Projet éolien Mazinghien Energies

Commune de Mazinghien (59)

Réponse aux observations de la MRAE en date du 8
Septembre 2026 sur le dossier de demande
d'autorisation environnementale déposé le 11 Juin
2026 (Avis délibéré n°020694/GUNENV)

MAZINGHIEN ÉNERGIES

Carte 4 – Graphes des angles de l'étude de saturation théorique

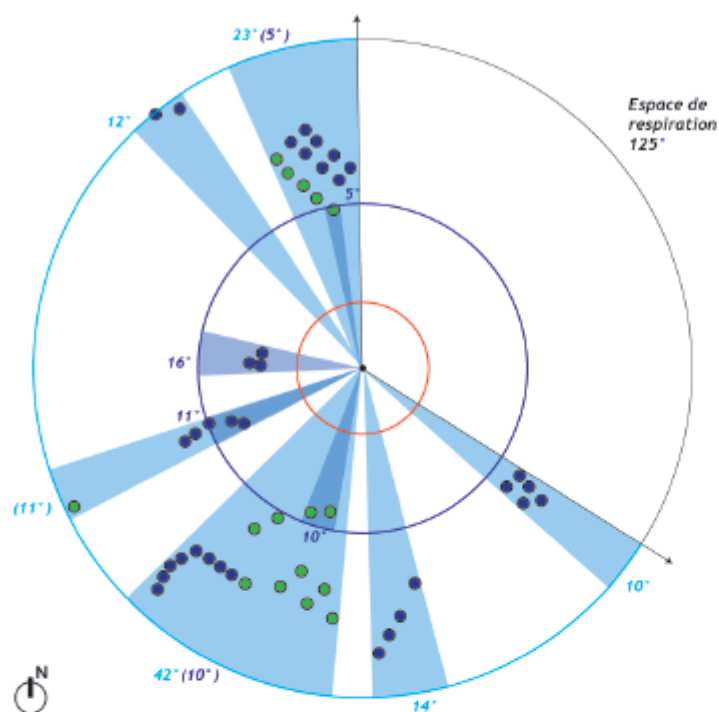
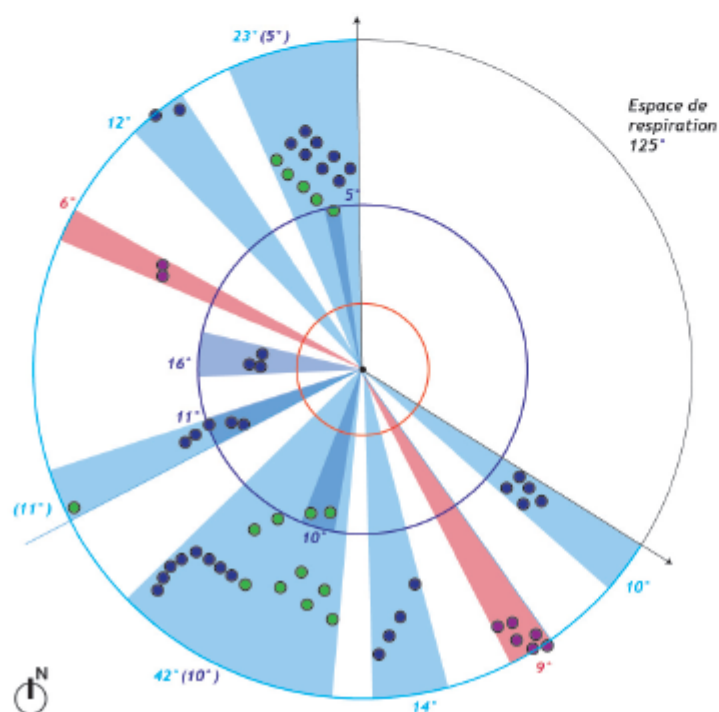
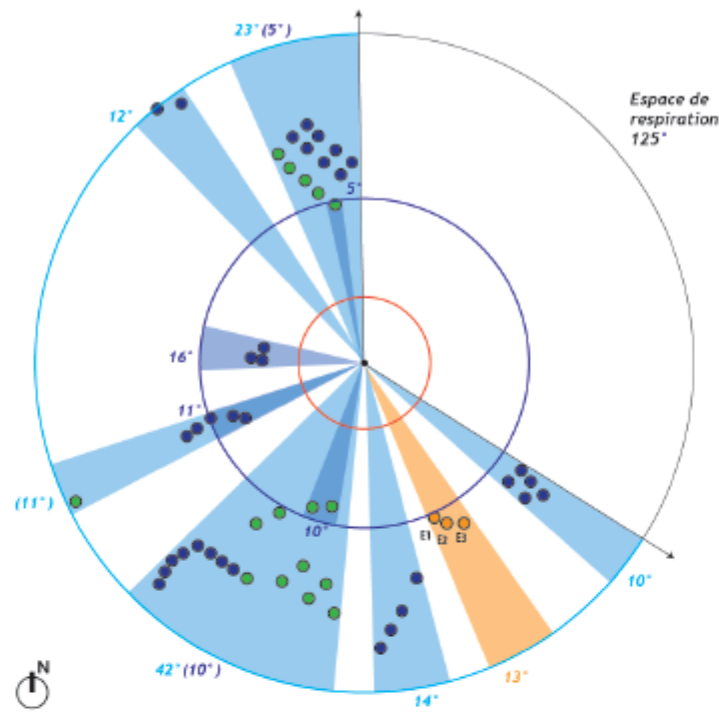
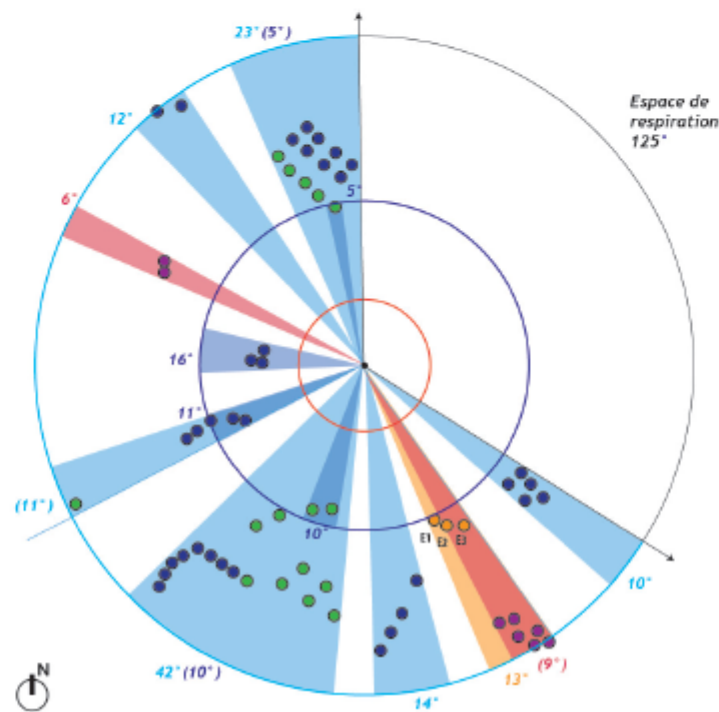
Le dossier présente un seul diagramme avec les parcs en exploitation, déjà accordés, et en instruction, ainsi que le présent projet de parc éolien. Il convient, comme le prévoit la méthode régionale, d'assortir l'étude de quatre graphiques au total : deux présentant la saturation avant et après l'implantation du projet sans prendre en compte les parcs éoliens en instruction, et deux autres présentant la saturation avant et après l'implantation du projet en tenant compte des parcs éoliens en instruction.

- *deux graphiques présentant la saturation avant et après l'implantation du projet, sans prendre en compte les parcs éoliens en instruction ;*
- *deux autres graphiques présentant la saturation avant et après l'implantation du projet, en tenant compte des parcs éoliens en instruction.*

- la situation existante **avant projet**, en tenant compte uniquement des parcs éoliens en exploitation et des parcs autorisés ;
- la situation **après implantation du projet de MAZINGHIEN ENERGIES**, sans prise en compte des parcs éoliens en instruction ;
- la situation existante **avant projet**, en intégrant les parcs éoliens en exploitation, autorisés et en instruction ;
- la situation **après implantation du projet de MAZINGHIEN ENERGIES**, en intégrant également les parcs éoliens en instruction.

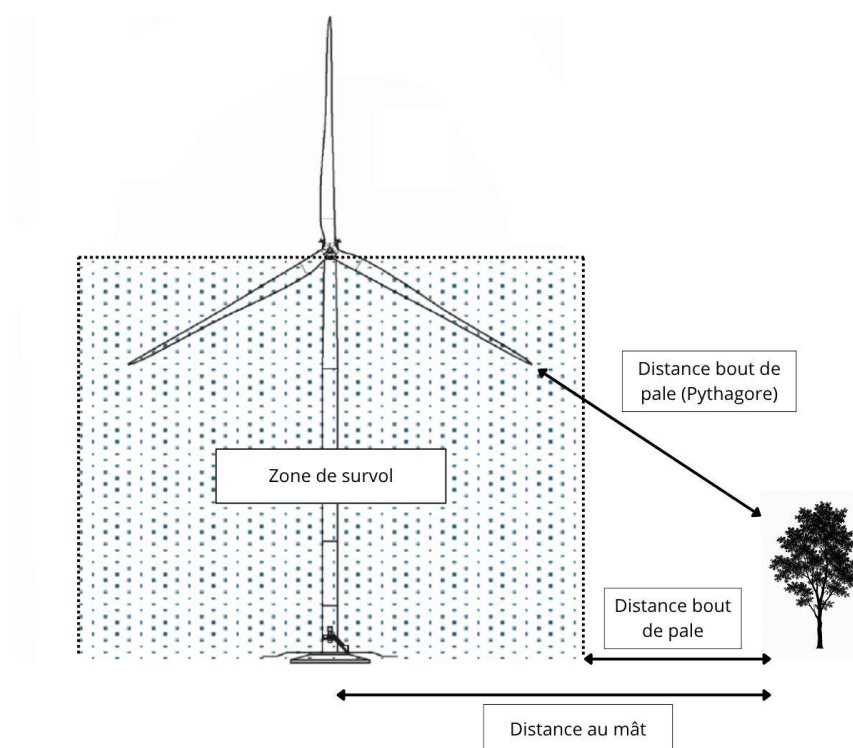
L'autorité environnementale recommande d'implanter les éoliennes à un minimum de 200 mètres en bout de pale des haies fonctionnelles, comme le prévoit le guide Eurobats, et donc de déplacer les éoliennes E2 (recommandation aussi formulée en raison des impacts sur l'avifaune) et E3.

Le [guide](#) Eurobats « lignes directrices pour la prise en compte des chauves-souris dans les projets éoliens » recommande une distance d'implantation des éoliennes de 200 mètres des boisements.
